MARIJAMPOLĖS SAVIVALDYBĖS ADMINISTRACIJA

DĖL GAUTŲ RAŠYTINIŲ PAKLAUSIMŲ

Marijampolės savivaldybės administracija (toliau – Perkančioji organizacija) atviro (supaprastinto) konkurso būdu vykdo mokslo paskirties pastato (mokyklos) Mokolų g. 61-1, kapitalinio remonto darbų pirkimą (toliau – Pirkimas). Skelbimas apie Pirkimą 2025 m. gruodžio 16 d. paskelbtas Centrinėje viešųjų pirkimų informacinėje sistemoje <https://viesiejipirkimai.lt> (toliau – CVP IS), Pirkimo Nr. 5895143.

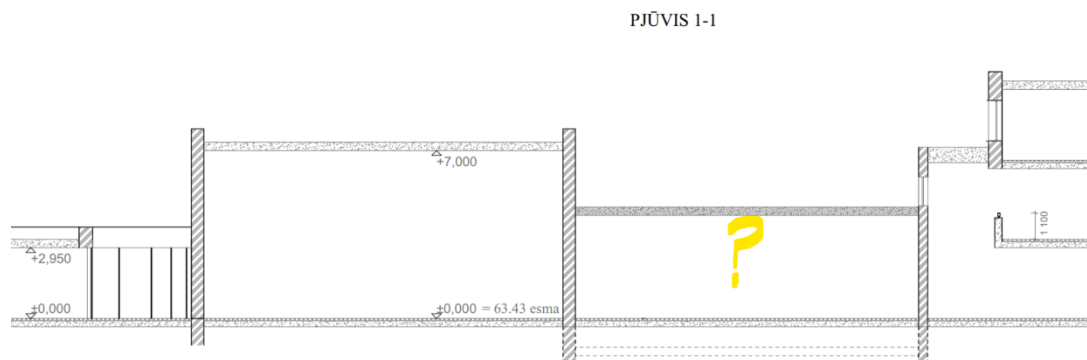
2. Klausimas. Ar reikalingas pats bide ar tik bide dušelis? Projekte nurodomas tik bide dušelis.

Atsakymas į 2 klausimą. Tik bide dušelis.
